MUNICÍPIO DO SEIXAL  
CÂMARA MUNICIPAL

# **MST – 2<sup>a</sup> E 3<sup>a</sup> FASES**

TRAÇADO / INSERÇÃO URBANA  
RELATÓRIO DE ANÁLISE

JUNHO DE 2010

**Figura 1** - Traçado apresentado pelo Gabinete do Metro Sul do Tejo.

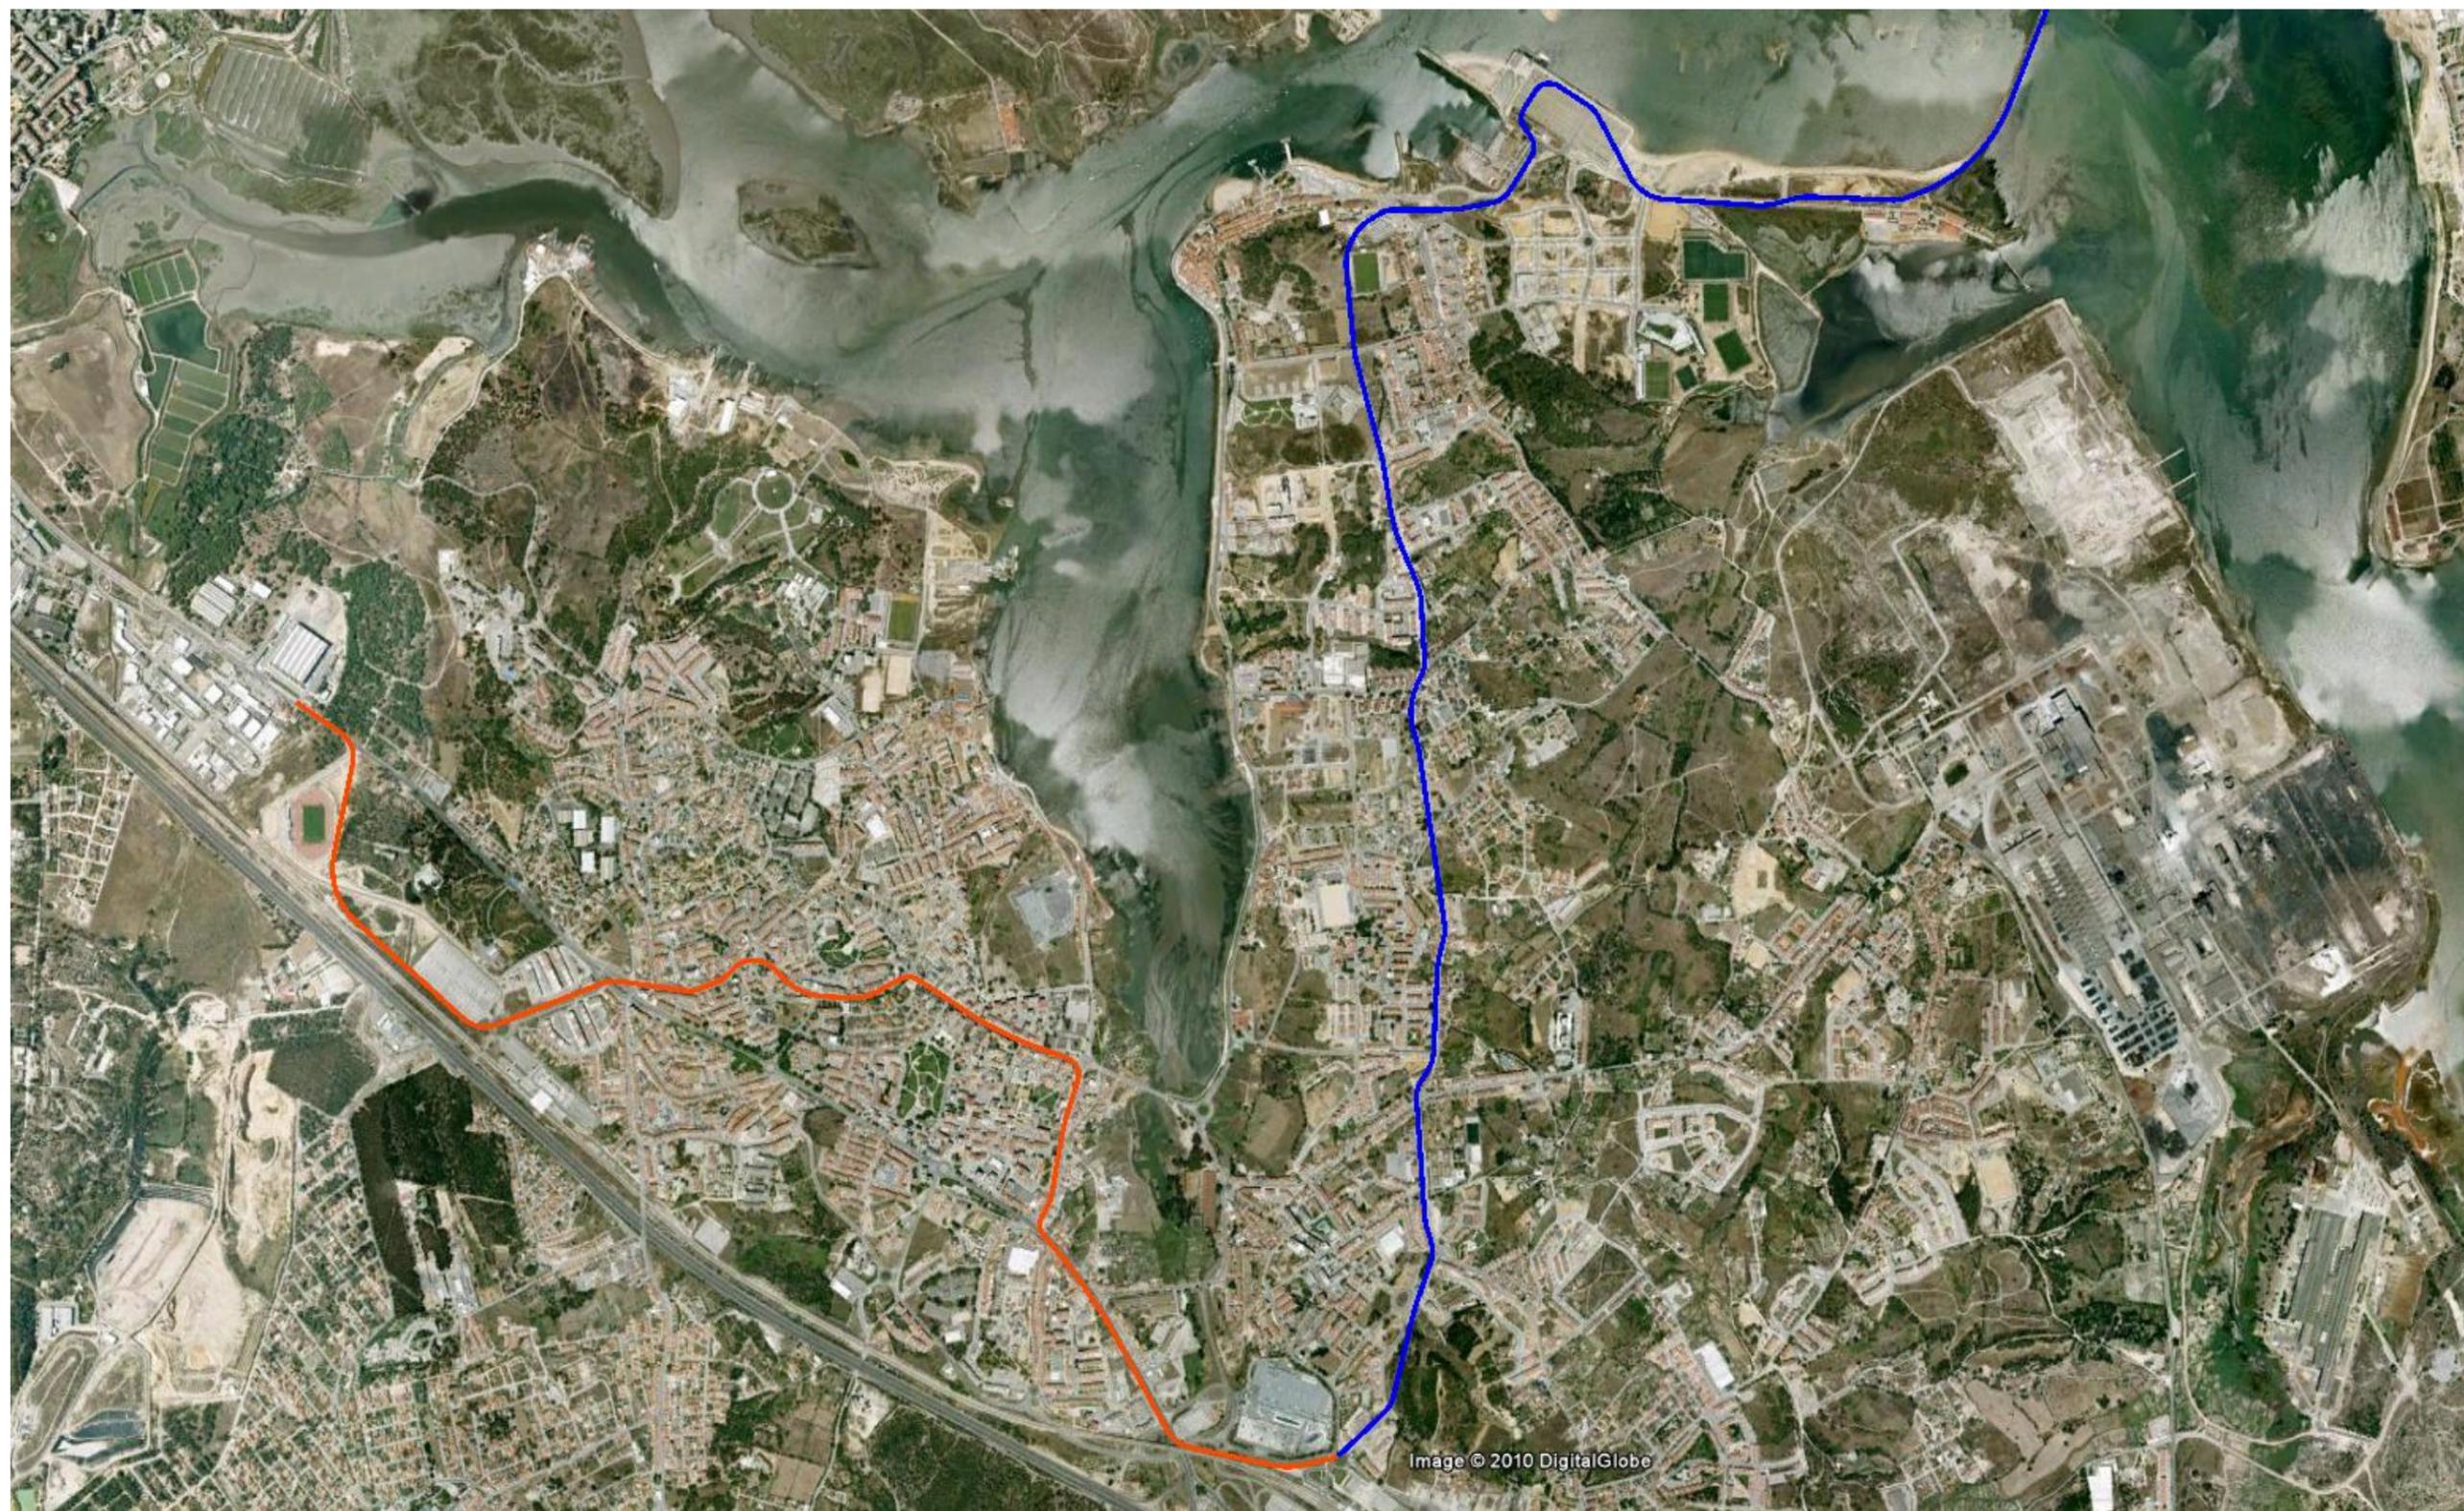
Embora o canal proposto pareça disponível para ocupação, na realidade em face do equipamento desportivo / Pavilhão Municipal de Amora a instalar no local não é compatível a passagem do MST a nascente do CMACS. Assim, a partir da EN10, deve inflectir para poente e seguir em plataforma central pela Av. Seixaliada com paragem junto à entrada do CMACS. Deve prosseguir em canal próprio entre a ferrovia e o parque de estacionamento. Deve considerar-se a paragem em situação de verdadeiro interface com a estação ferroviária de Fors de Amora e prosseguir em túnel.

A Rotunda proposta na Estrada Nacional 10, junto ao acesso para o CMACS, terá de ser adequada à solução técnica que vier a ser definida para a sua articulação com o futuro nó de acesso à A2 e o nó do Talaminho da ER 10;

**Figura 4** – Traçado proposto pela Câmara Municipal do Seixal para as 2ª e 3ª fases do MST.

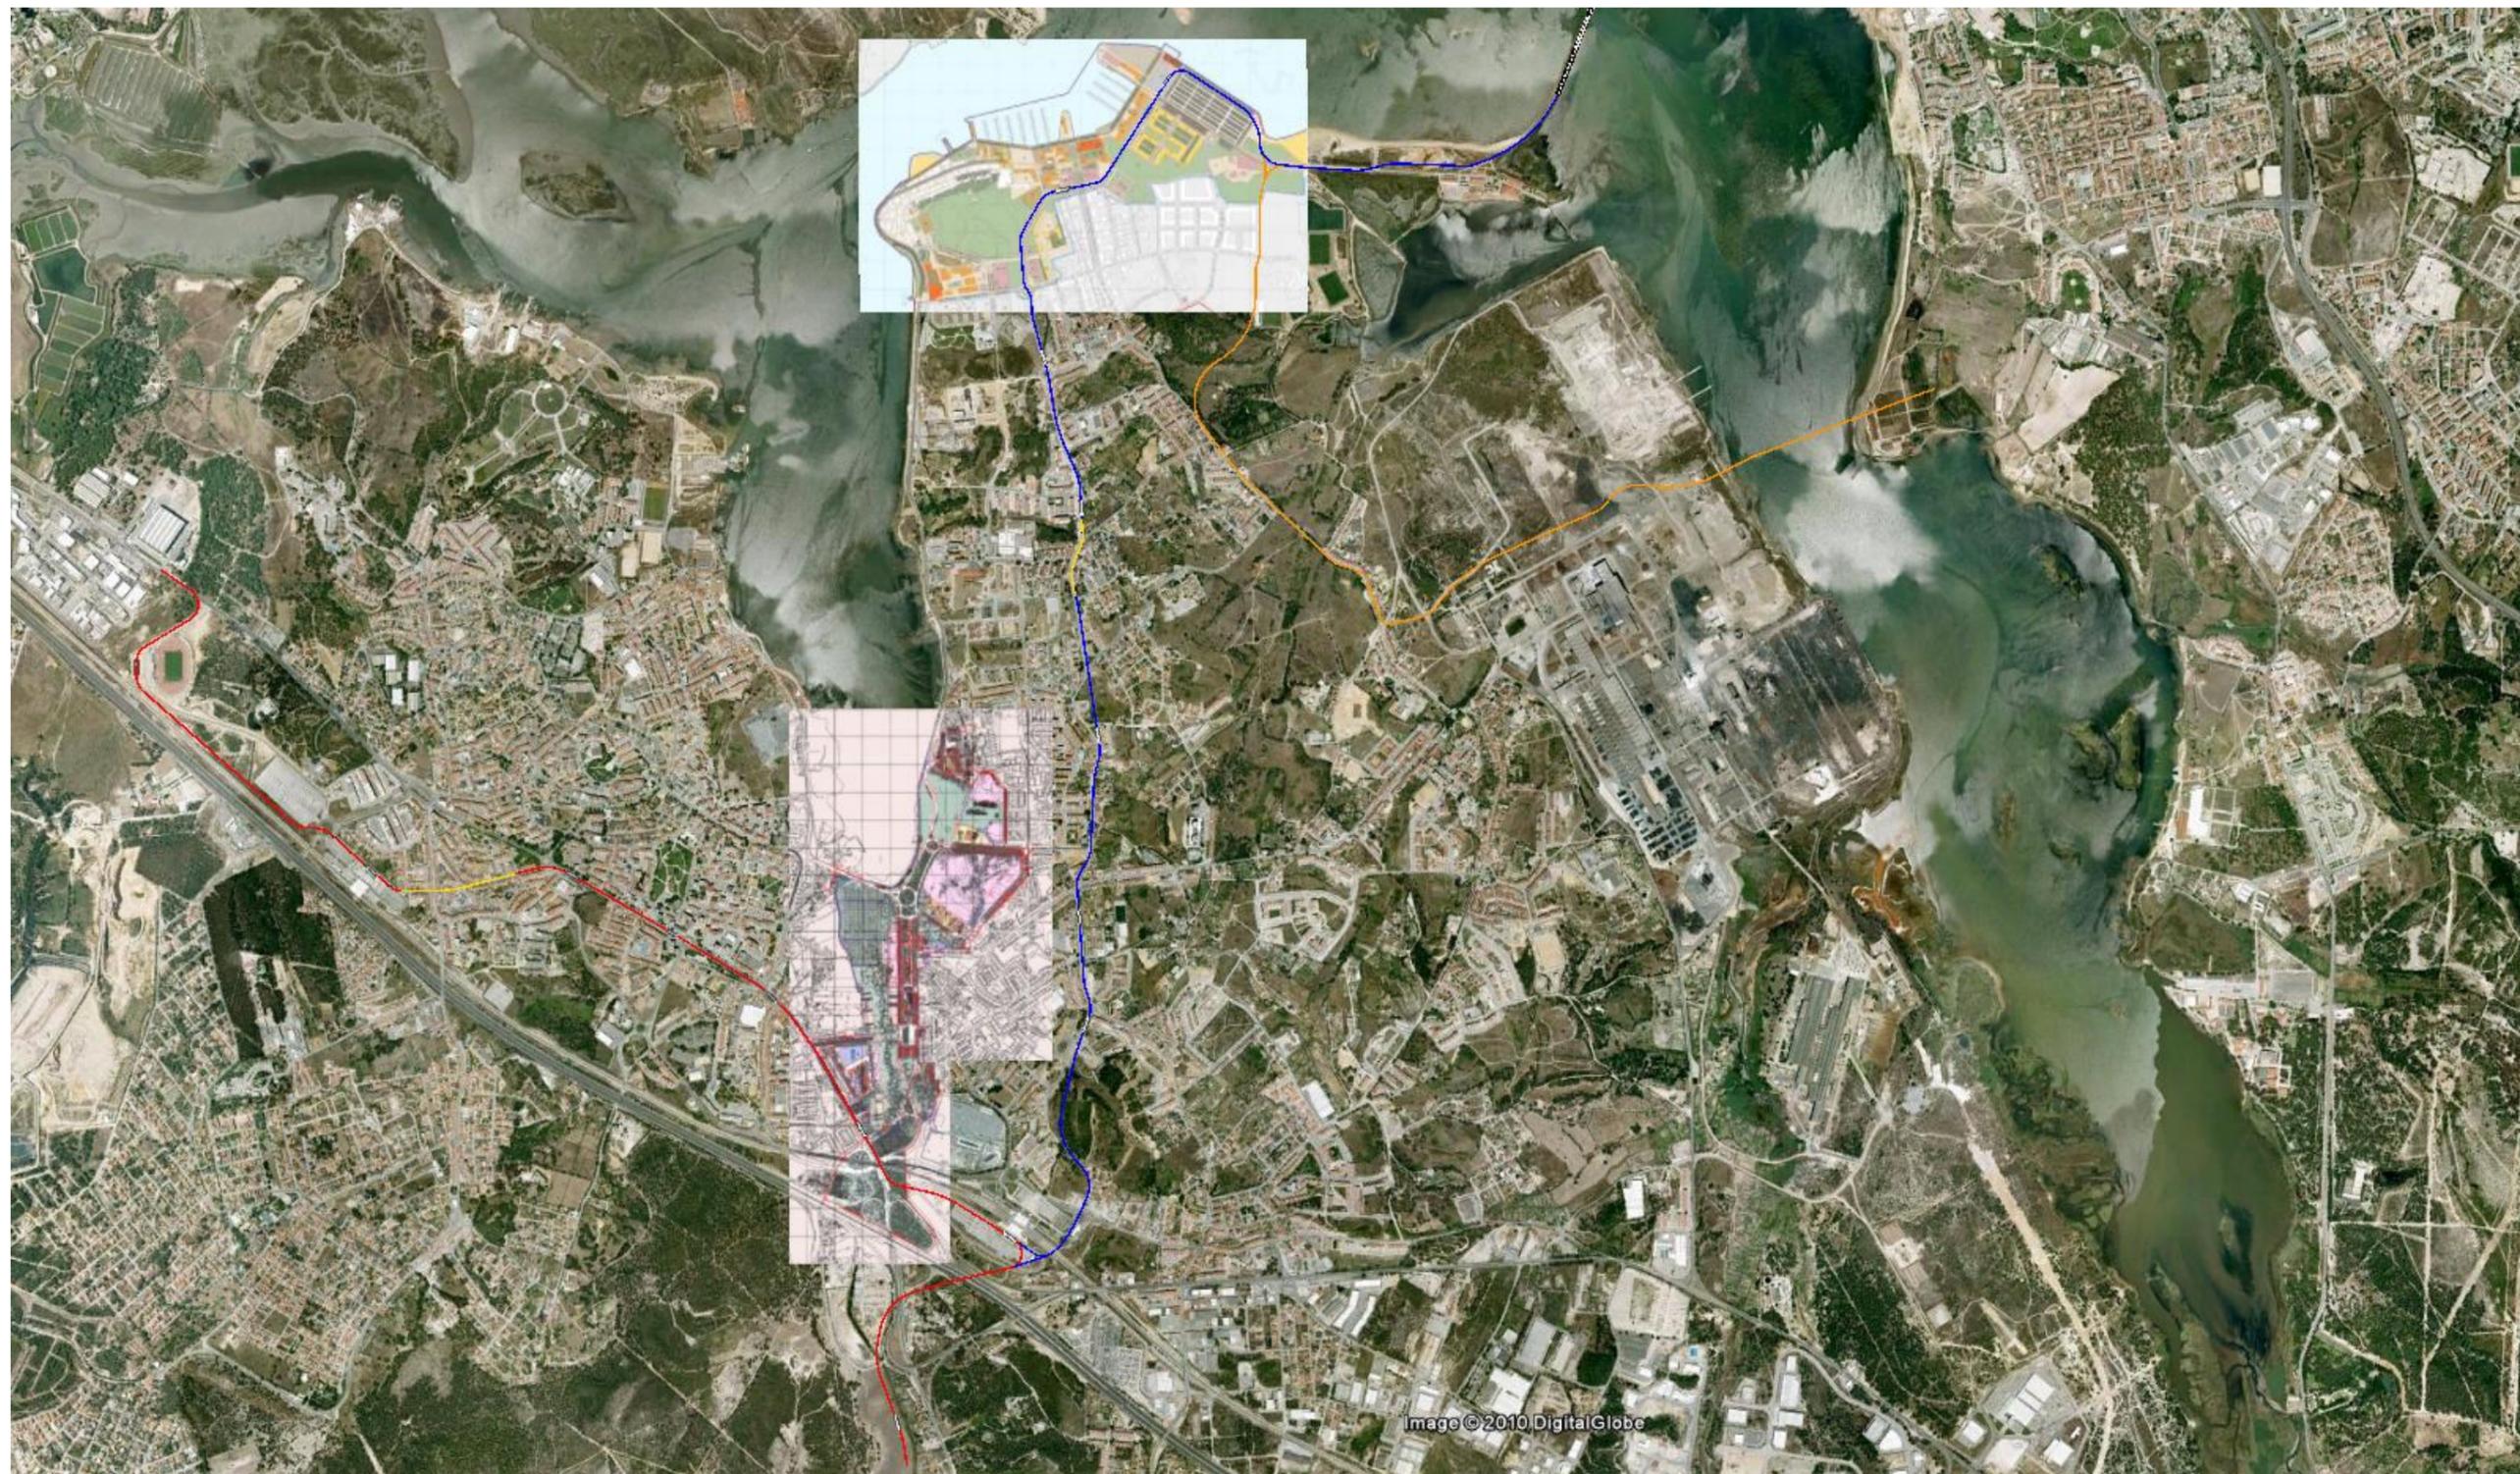
- A partir da EN10 até à rotunda da Estação Ferroviária do Fogueteiro o acentuado desnível determina que sejam aprofundados os estudos.
- Perante os condicionalismos em presença deve ser estudado o traçado contemplando a situação de verdadeiro interface com a estação da Fertagus do Fogueteiro e a ligação ao futuro Hospital do Concelho do Seixal.
